**INFORME DE HITO DE CONTROL
N° 020-2025-OCI/0401-SCC**

EJECUCIÓN DE LA OBRA: “MEJORAMIENTO DEL SERVICIO DE TRANSITABILIDAD VEHICULAR Y PEATONAL EN EL JR. MONSEÑOR ALFONSO SARDINAS CDRA 3 Y 4, PSJE S/N (26, 28, 32, 33), PSJE LOS ÁNGELES, JR. PRÍNCIPE ILLATHUPA CDRA 2, JR. AUGUSTO FIGUEROA CDRA 2, CALLE COLOMBIA CDRA 1, CALLE PALESTINA, PSJE PALESTINA CDRA 1, CALLE ARGENTINA DRA 5, CALLE MÉXICO, AV. JOSÉ VARALLANOS CDRA 1, 2 Y 3 DE LA LOCALIDAD DE CAYHUAYNA DEL DISTRITO DE PILLCO MARCA - PROVINCIA DE HUÁNUCO - DEPARTAMENTO DE HUÁNUCO”

**HITO DE CONTROL N° 2 – EJECUCIÓN Y SUPERVISIÓN
CORRESPONDIENTE A LA VALORIZACIÓN DE OBRA N° 5**

Fuente: Plano AVS-01 "Plano de Sardineles y Áreas Verdes" del expediente técnico de obra.

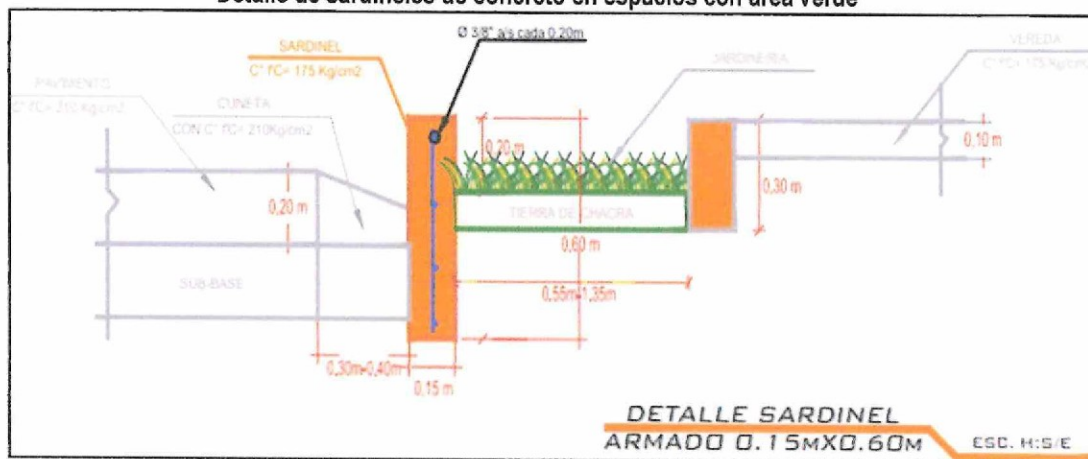
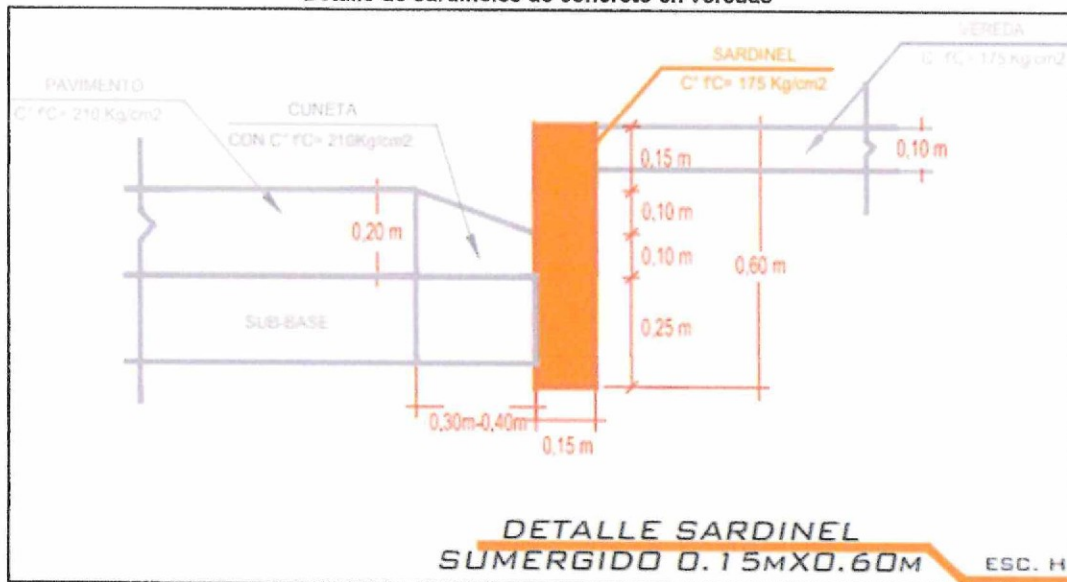
De la revisión al Plano AVS-01 "Plano de Sardineles y Áreas Verdes" del expediente técnico⁴, se advierte que los sardineles de concreto presentan una altura única y típica de sesenta (60) centímetros con un espesor de quince (15) centímetros. Estos elementos cumplen la función de independizar el pavimento rígido de las veredas y áreas verdes, según se muestra en la imagen siguiente:

Ahora, si bien el expediente técnico estableció las dimensiones de los sardineles a ejecutar, de la visita de inspección física realizada el 9 de abril de 2025 a la ejecución de la Obra, producto de la cual se suscribió el Acta de Inspección Física n.º 09-2025-CG/OC0401⁵, en adelante "Acta de Inspección", se identificaron sardineles de concreto que fueron construidos con una variación en la forma y estructura, puesto que, en algunos tramos de los diferentes jirones y calles, dichos sardineles presentaban alturas variables menores a 60 centímetros, es decir al margen de lo establecido en el Plano AVS-01 del expediente técnico, tal como se dejó plasmado en el numeral 3 del Acta de Inspección, el cual detalla lo siguiente:

De las vistas fotográficas precedentes, se advierte que los sardineles construidos presentan discontinuidad de alturas a lo largo de las calles, por lo cual, es preciso indicar que el Reglamento de la Ley de Contrataciones del Estado establece lo siguiente:

Al respecto, se corrobora que, para que una obra ejecutada bajo el sistema de contratación a precios unitarios, las valorizaciones de obra deben realizarse en función de los metrados ejecutados; sin embargo, para el presente caso, el Contratista valorizó las partidas que se encuentran dentro del título 1.6 Sardineles de Concreto, como si estas se hubiesen ejecutado según lo establecido en el plano AVS-01 "Plano de Sardineles y Áreas Verdes", es decir, como si todas estuviesen construidas con sesenta (60) centímetros de altura, no obstante estas presentan alturas variables. Cabe precisar que la valorización de obra n.º 5 correspondiente al mes de marzo de 2025 fue aprobada por la supervisión y remitida a la Entidad, pese a presentar la situación advertida.

Vista fotográfica n.º 1
Sardineles ejecutados con distintas dimensiones

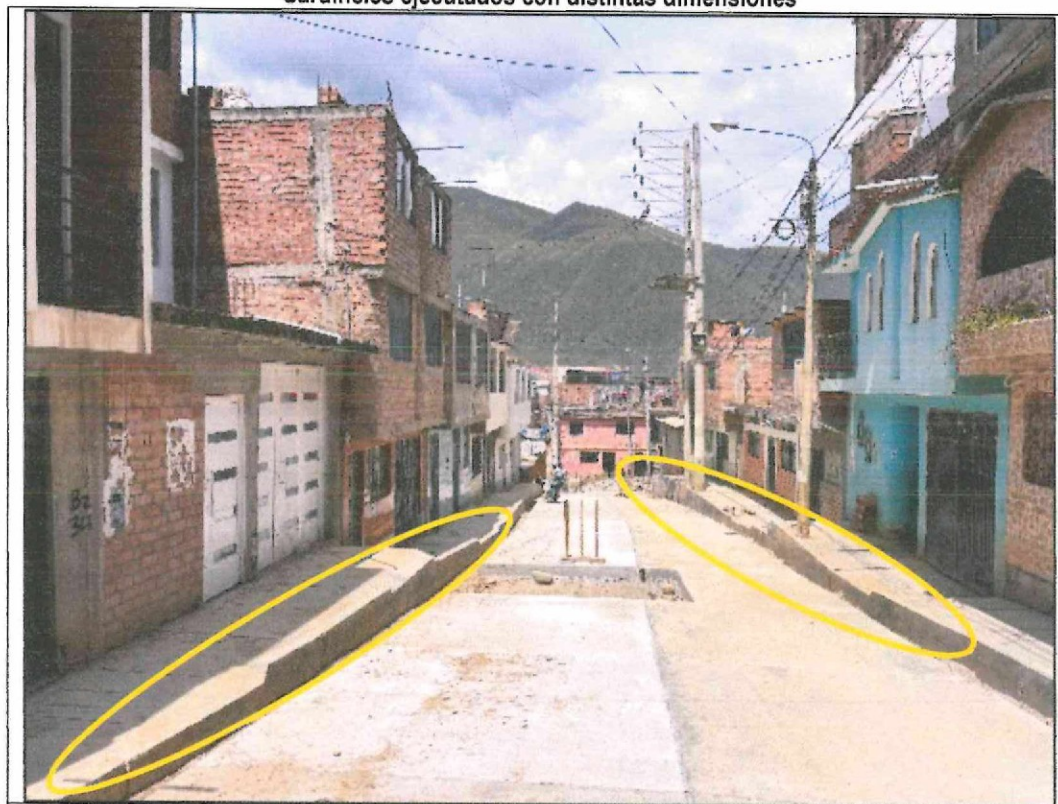
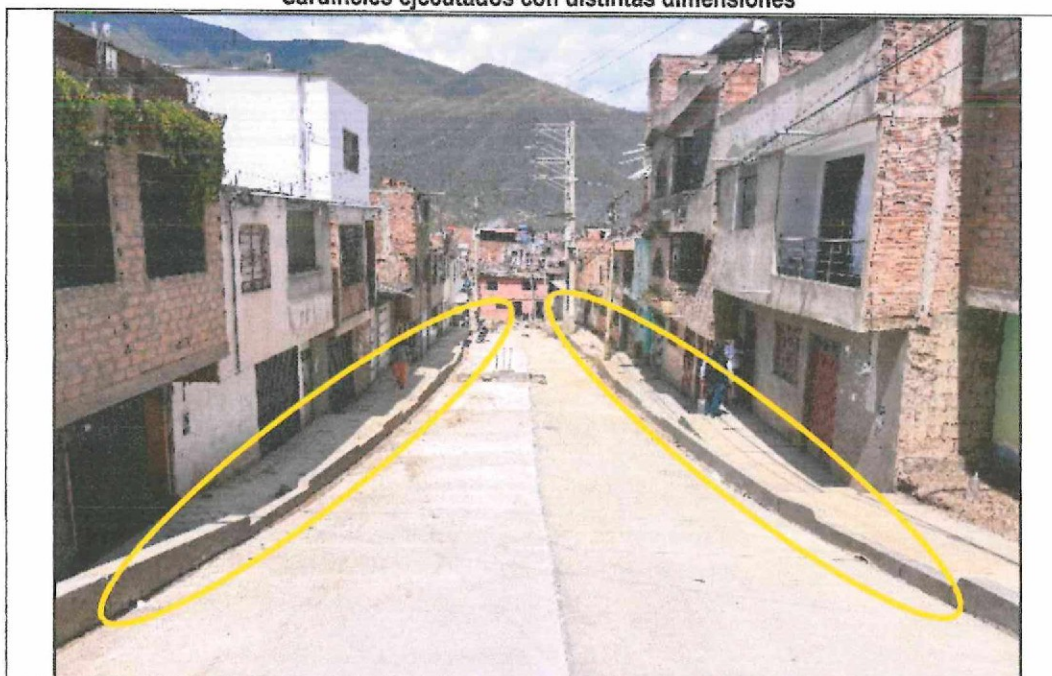
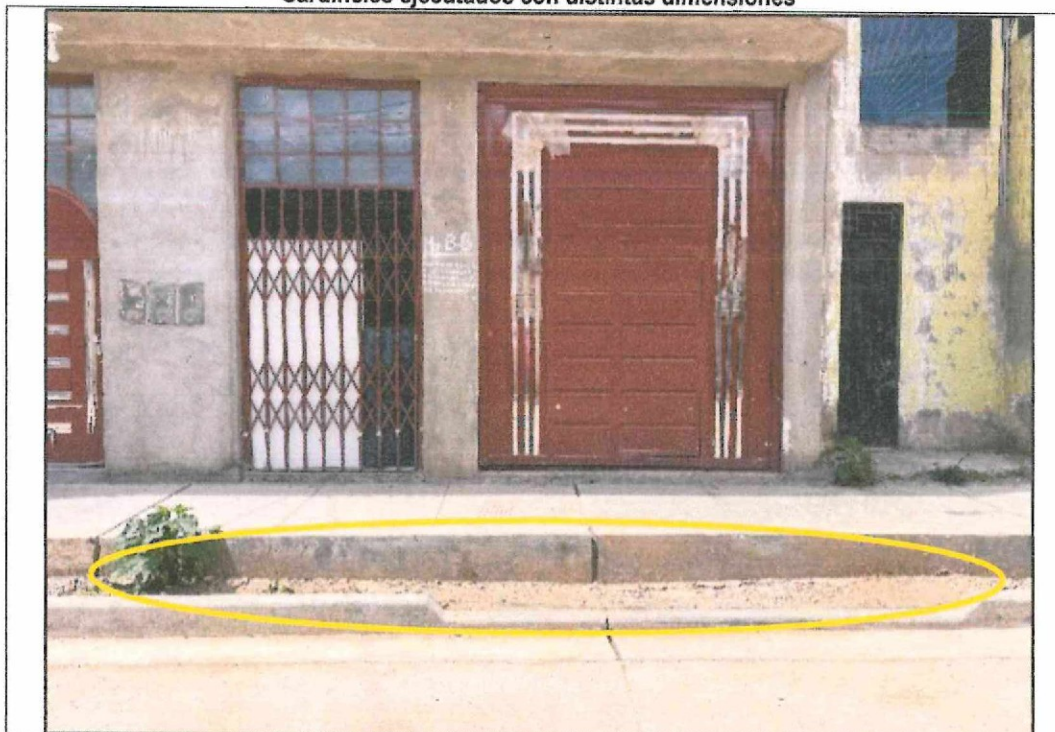
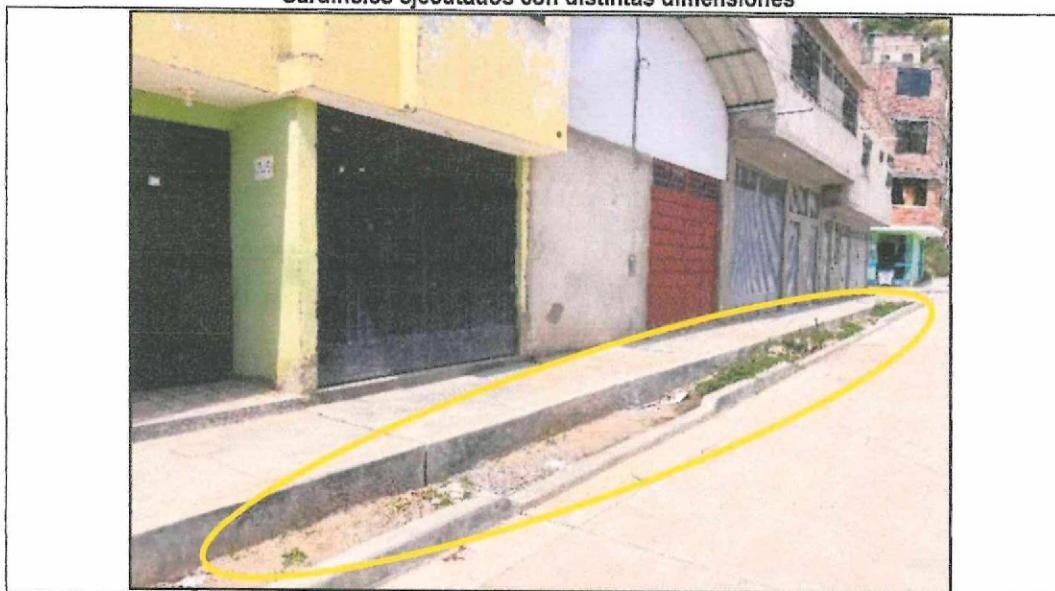
Se observa variación en la forma de los sardineles de concreto propiamente dicho en las alturas de estos.

Se observa variación en la forma de los sardineles de concreto propiamente dicho en las alturas de estos.
Fuente: Acta de Inspección Física n.º 09-2025-CG/OC0401 de 9 de abril de 2025.

Se observa variación en la forma de los sardineles de concreto propiamente dicho en las alturas de estos.
Fuente: Acta de Inspección Física n.º 09-2025-CG/OC0401 de 9 de abril de 2025.

Se observa variación en la forma de los sardineles de concreto propiamente dicho en las alturas de estos.
Fuente: Acta de Inspección Física n.º 09-2025-CG/OC0401 de 9 de abril de 2025.

Se observa variación en la forma de los sardineles de concreto propiamente dicho en las alturas de estos.
Fuente: Acta de Inspección Física n.º 09-2025-CG/OC0401 de 9 de abril de 2025.

Se observa variación en la forma de los sardineles de concreto propiamente dicho en las alturas de estos.
Fuente: Acta de Inspección Física n.º 09-2025-CG/OC0401 de 9 de abril de 2025.

Vista fotográfica n.º 10

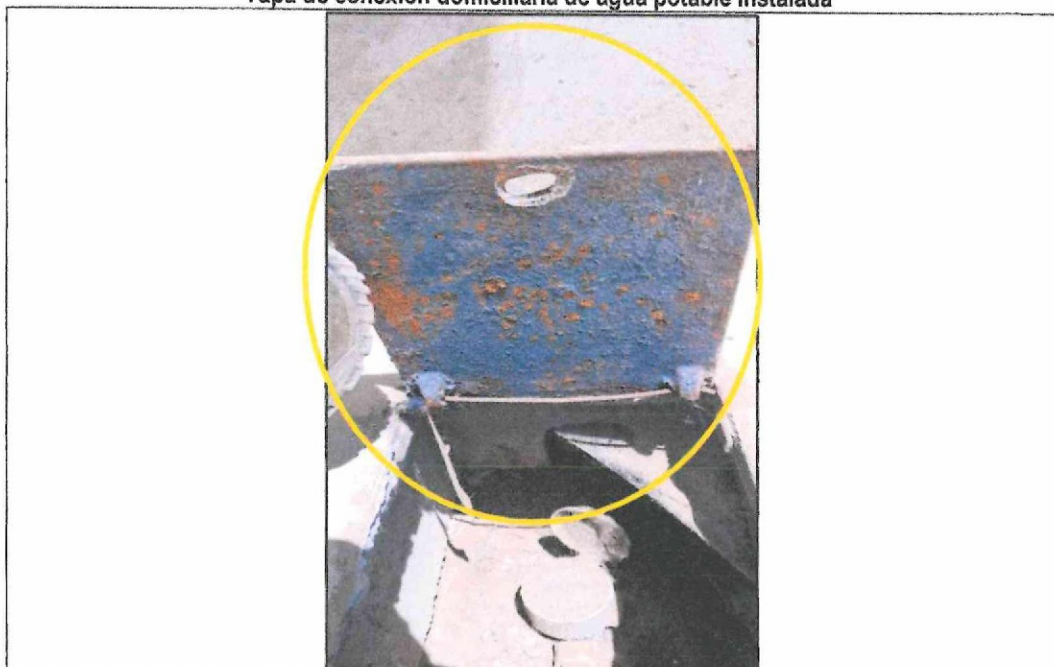
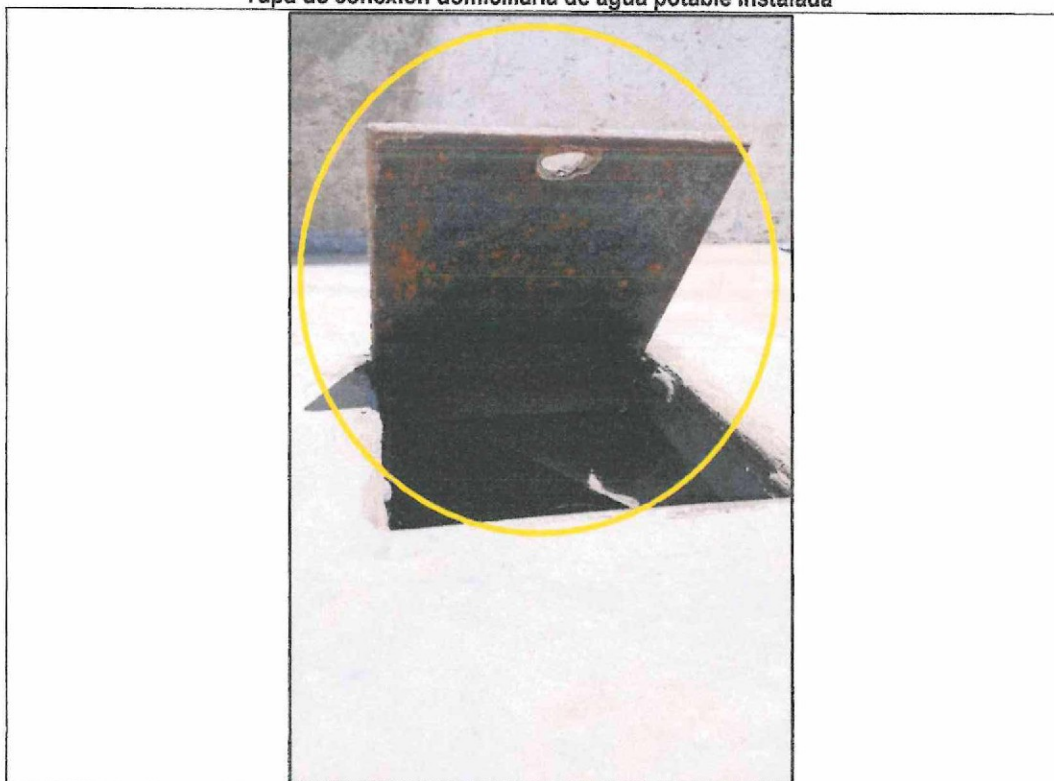
Es así que, se verifica que el expediente técnico de obra consideró la instalación de marco y tapa de hierro fundido para las cajas de registro de agua y desagüe, sin embargo, de lo detallado en el numeral 2 del Acta de Inspección, se pudo evidenciar lo siguiente:

"Sobre las tapas de las conexiones domiciliarias de desagüe y agua potable, se identificaron que estas cuentan con tapas de hierro fundido y galvanizadas, asimismo en el recorrido por el Jr. Monseñor Alfonso Sardinas cuadra 3 y 4, Jr. Príncipe Illathupa cuadra 2, Calle Colombia cuadra 1, Calle Palestina, Psje Palestina cuadra 1, Calle Argentina cuadra 5, Av. José Varallanos cuadra 1, 2 y 3, se advierte que todas las tapas de hierro fundido presentan un proceso de corrosión con presencia de óxido en su estructura (...)" (Subrayado agregado).

Se observa presencia de óxido en la tapa de la caja de agua potable instalada.

Se observa presencia de óxido en la tapa de la caja de agua potable instalada.

Se observa presencia de óxido en la tapa de la caja de agua potable instalada.

Fuente: Lámina PCB – 01 "Plano de Cunetas y Badenes" del Expediente Técnico.

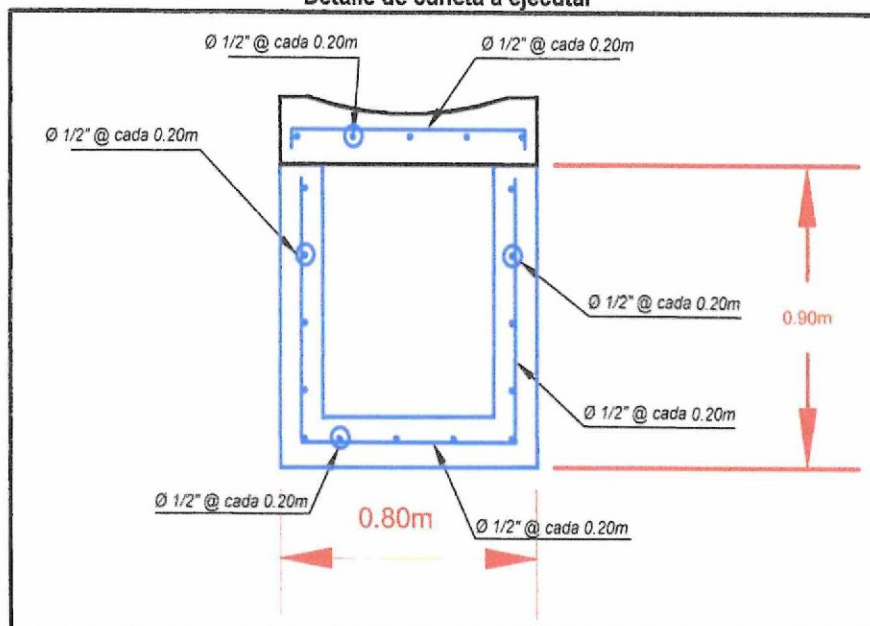
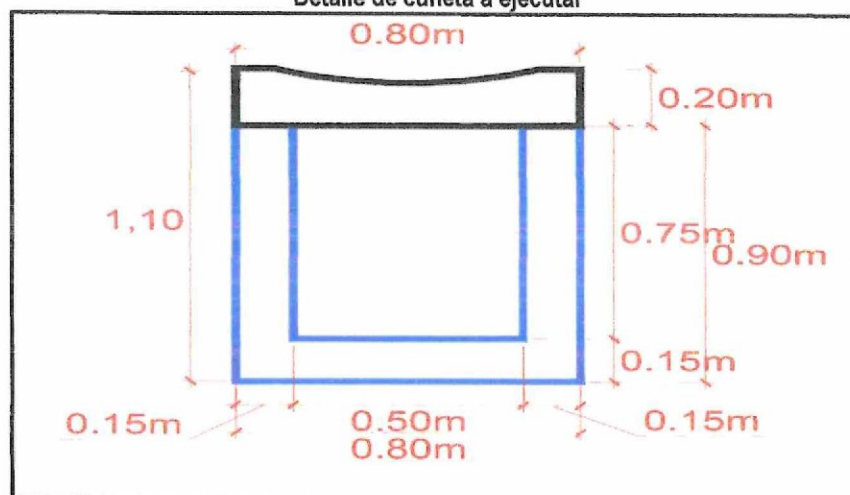
La lámina PCB – 01 "Plano de Cunetas y Badenes", que forma parte del expediente técnico, establece la ejecución de cunetas rectangulares, conforme se muestra en las imágenes siguientes:

De las imágenes precedentes se advierte que, durante la construcción de las cunetas rectangulares que atraviesa el Pasaje Palestina, se instaló acero de diámetro de 3/8", pese a que la Lámina PCB-01 "Plano de Cunetas y Badenes", que forma parte del del Expediente Técnico, establece la construcción de cinco (5) cunetas rectangulares de concreto armado dentro del ámbito de intervención de la obra, los cuales deberán contar con la instalación de acero con el diámetro de Ø 1/2", cada 20 centímetros, por lo que, se determina que la construcción de la cuneta rectangular del Pasaje Palestina, se construyó al margen de lo establecido en el expediente técnico al haber empleado un diámetro de acero distinto a lo que correspondía, situación que pondría en riesgo el cumplimiento de los objetivos del proyecto, al comprometer el funcionamiento de las cunetas, afectando la calidad y la vida útil del proyecto.

Vista fotográfica n.º 16

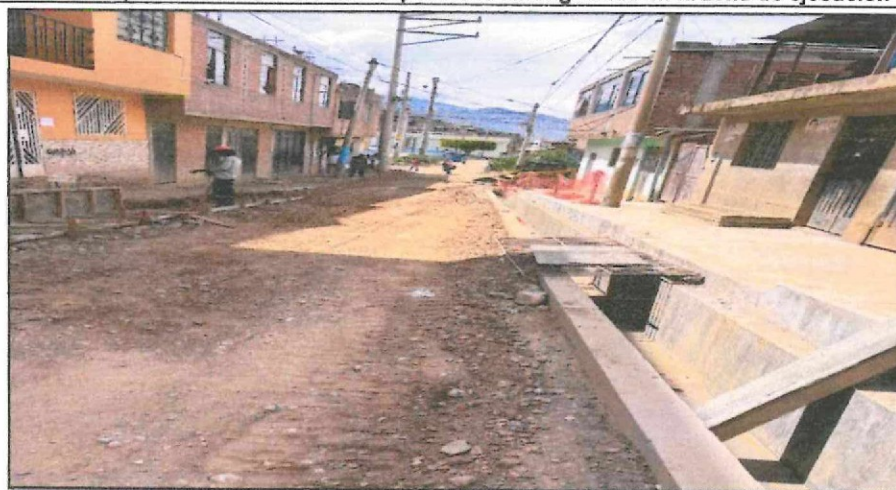
Se evidencia la instalación de aceros de diámetros de 1/2" y de 3/8" en la construcción de la cuneta rectangular.

Vista fotográfica n.º 17

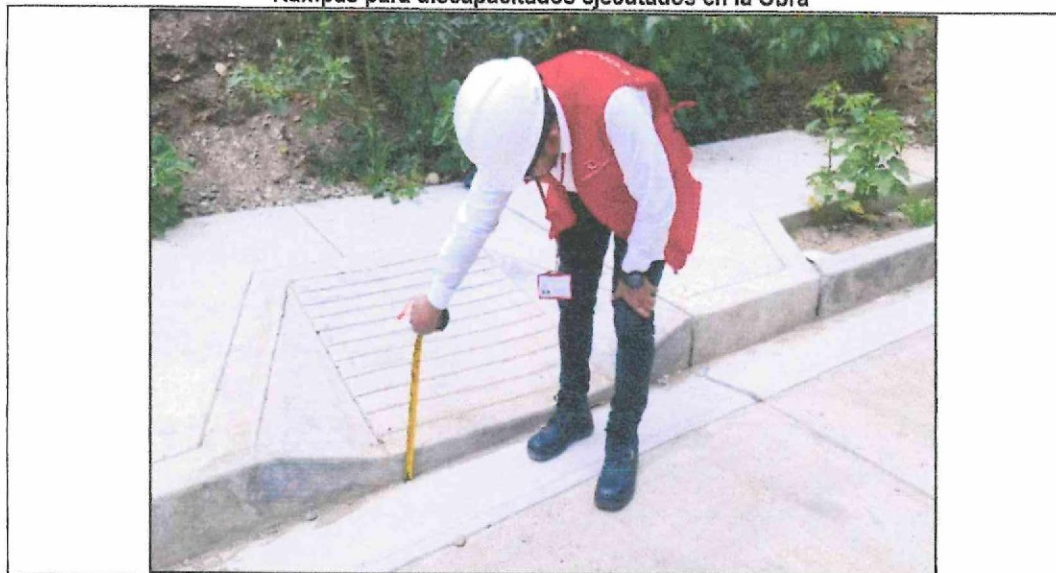
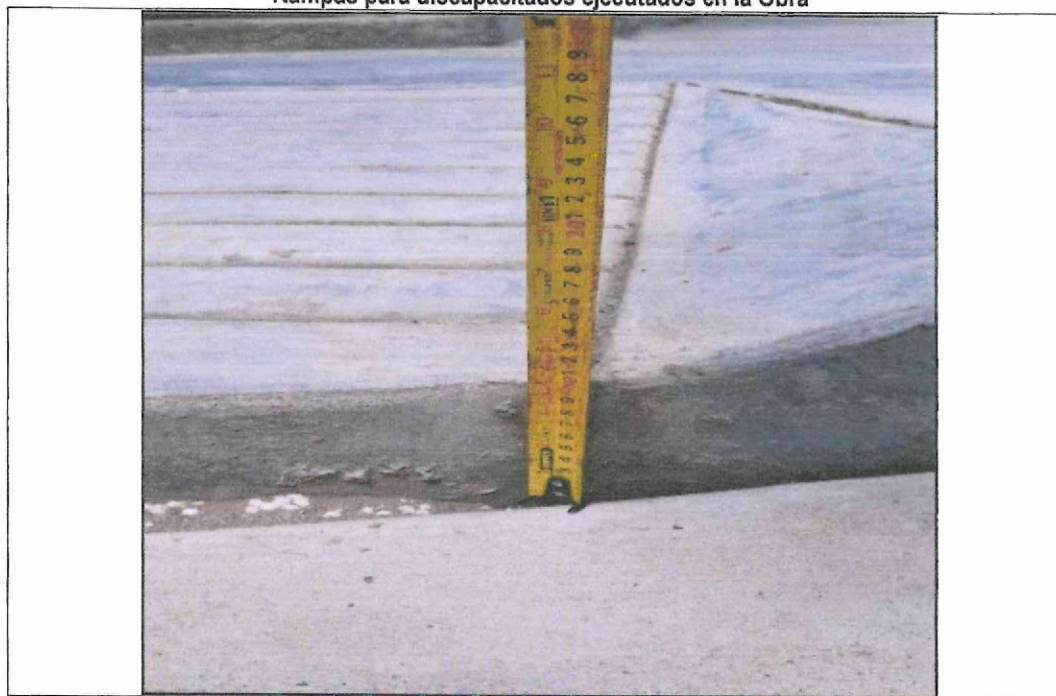
En la visita de inspección física realizada a la ejecución de la Obra, se evidenció algunas observaciones hacia las rampas para discapacitados construidas, por lo cual, en el numeral 1 del Acta de Inspección se dejó constancia de lo siguiente:

Desnivel de acceso de rampa superior a 5 cm. respecto al pavimento construido.

Desnivel de acceso de rampa superior a 5 cm. respecto al pavimento construido.

Desnivel de acceso de rampa superior a 5 cm. respecto al pavimento construido.
